ACTA DE INSPECCIÓN

CERTIFICA: Que entre los días uno de julio al treinta de septiembre se ha personado en la central nuclear de Santa María de Garoña (CNSMG), propiedad de NUCLENOR S.A., emplazada en el término municipal de Santa María de Garoña (Valle de Tobalina, Burgos). Esta instalación se encuentra en situación de Cese Definitivo de la Explotación según orden del Ministerio de Industria, Energía y Turismo IET/1302/2013, de fecha 5 de julio.

El titular fue informado de que la inspección tenía por objeto realizar las comprobaciones de los procedimientos del Sistema de Supervisión y Seguimiento de la C.N. Sta. María de Garoña correspondiente al tercer trimestre del año 2017.

COMENTARIOS AL ACTA DE INSPECCIÓN
REF. CSN/AIN/SMG/17/777

CA SS-01/2017

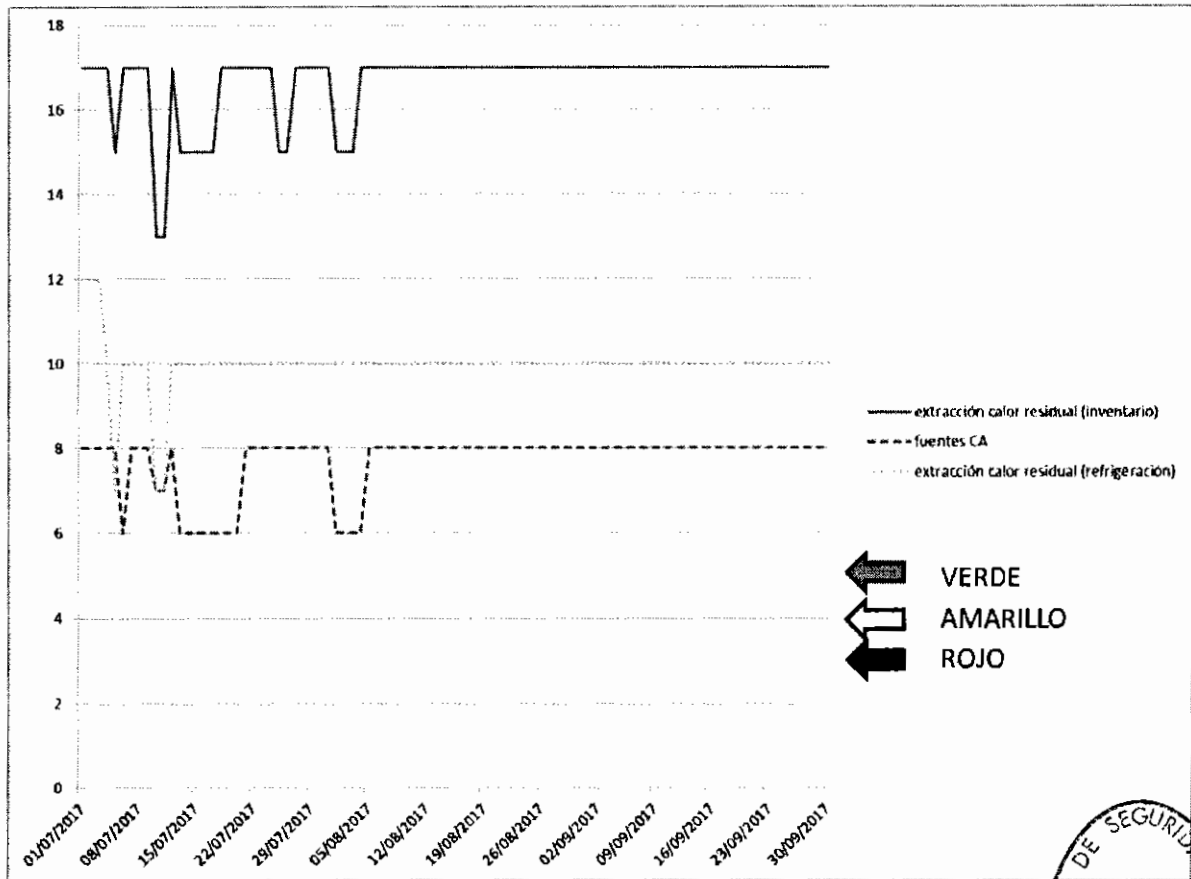
Abierta el 6 de septiembre, afectando al caudalímetro FT-9-814B de la línea de muestras extractor VTL-HVF-57B (Tren "B") del EAMU. Tras su calibración dicho sensor presentaba desviaciones que se salían fuera de tolerancias para el tercio superior de su rango de medida (0-100 l/min). Se decidió mantener su operabilidad en base a que el caudal de la bomba de muestreo está en el entorno de 30 l/min y con frecuencia semanal se comprueba que el caudal mínimo leído sea de 20 l/min, por lo que caudales por encima de 50 l/min no se registran en las lecturas. Como se habían dado problemas anteriormente con el sensor del Tren "A", el cual fue necesario sustituir, se abrió la entrada IM-42-2017 en el PAC para estudiar la problemática específica de estos equipos.
